# Detaljplan för del av Hemmeslöv 5:9 m.fl fastigheter Entré Båstad, etapp 2, i Båstad, Båstads kommun, Skåne län

## Samrådsredogörelse

Ett detaljplaneförslag avseende del av Hemmeslöv 5:9 m.fl. fastigheter, Entré Båstad, etapp 2, i Båstad har varit ute på samråd från den 22 oktober 2020 till och med den 4 december 2020 för att ge sakägare, boende, myndigheter med flera, möjlighet att lämna in synpunkter. Planförslaget har tagits fram av Samhällsbyggnad i Båstads kommun. Planen handläggs med standardförfarande. I denna samrådsredogörelse finns sammanfattningar av de synpunkter som har lämnats in under samråd och samhällsbyggnads kommentarer till synpunkterna.

Bildtext: Beräkningsmodellernas utsträckning i området

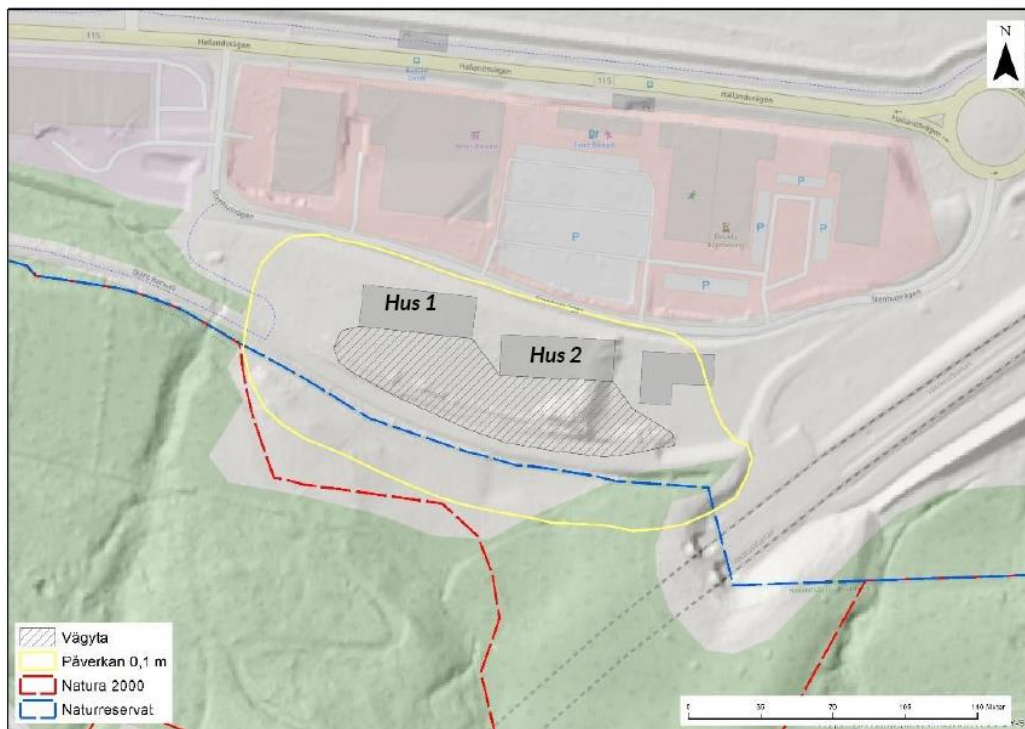
*Enligt överenskommelse med länsstyrelsen (Planmöte den 14 januari 2021) har en kompletterande utredning (Hydrogeologisk utredning Entré Båstad etapp 2, daterad 2023-06-26, Tyréns) gjorts gällande grundvattennivån och effekter av en framtida utbyggnad i enlighet med planförslag.*

*Beräkningarna har utförts med hjälp av SEEP/W (Geostudio 2020), vilket är ett beräkningsprogram för numerisk beräkning i två dimensioner. Programmet använder finita elementmetoden. Modelleringen har genomförts genom två tvärprofiler i nord-sydlig riktning genom området ca 150 m norr och 280 m söder om planområdet (se nedanstående figur). Som komplement har även analytiska beräkningar gjorts med hjälp av SGUs beräkningsmodell 3.*

*Two scenarios have been calculated for both houses 1 and 2, which have a maximum ground level of +17 and house 2 with a maximum ground level of +16. Other buildings (the building furthest to the east) in the area will not require shafts under the groundwater table and no calculation of impact has been carried out for this building:*

- *Schaktning för souterräng hus 1 till +12,5 meter över havet och schaktning för väg söder om hus 1 till +16 meter över havet samt schakt för souterräng hus 2 till +11,5 meter över havet och schaktning för väg söder om hus 2 till +15 meter över havet.*

- *Schakt för hus 1 byggd på befintlig mark till +15,5 meter över havet och schaktning för väg till +16 meter över havet samt schakt för hus 2 byggd delvis på befintlig mark till +14,5 meter över havet och schaktning för väg till +15 meter över havet*

*Enligt beräkningarna ligger gränsen för grundvattenpåverkan som överstiger 0,1 m utanför NATURA 2000-området men inom naturreservatet med ca 20 m. Påverkan på naturreservatet bedöms till begränsat då det framförallt är bokskogen som är benämnt för naturreservatet. Bedömningen är gjord på hus 1 och hus 2, övriga hus kommer inte anläggas på sådant sätt att det kommer påverka grundvattennivån då schakt inte kommer utföras under grundvattenytan. Påverkan inom NATURA 2000-området beräknas bli mindre än 0,1 m vilket bedöms som en obetydlig påverkan.*

Foto i samband med arkeologisk undersökning 2010. Bilden är tagen i anslutning till Kustvägen och mot nordväst. I bakgrunden syns Hallandsås. I nedanstående ortofoto från 2010 är de vita byggnaderna synliga.

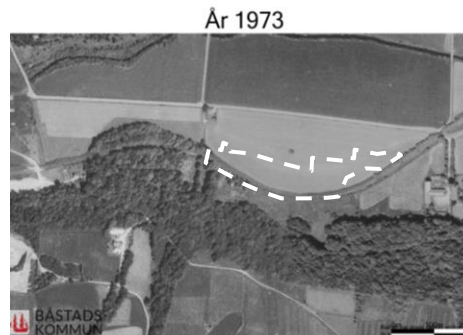
Länsstyrelsen bedömer att den tänkta markanvändningen utgörs av mindre känslig markanvändning (MKM). Länsstyrelsen anser att kommunen till granskningen behöver redovisa ett underbyggt ställningstagande gällande markens lämplighet och att planhandlingarna behöver förtydligas avseende vilka undersökningar som gjorts och vad de visat. Vid behov av ytterligare undersökningar bör de vara genomförda innan granskningen och redovisas i planhandlingarna.

*Under planprocessen har en genomgång av historiska foton mellan 1964 och 2023 gjorts. Ytterligare efterforskningar och dialog har skett med bland annat Trafikverkets projektledare för Projekt Hallandsås, samt de entreprenörerna (Peab samt Fastighetsutveckling i Båstad AB) som ansvarade för utbyggnaden inom Entré Båstad etapp 1, som skedde under åren 2011-2013.*

*Med stöd av historiska foton dras slutsatsen att den västra delen av planområdet, inom Entré Båstad etapp 2, varit jordbruksmark alternativt ängsmark från (minst) 1960-talet fram till 2010 där den sedan dess bara varit gräs/vegetationsyta. Marknivån är intakt/oförändrad sedan (minst) 1960-talet. Nedanstående bild visar hur marken sluttar från den före detta banvallen ner mot Hallandsvägen.*
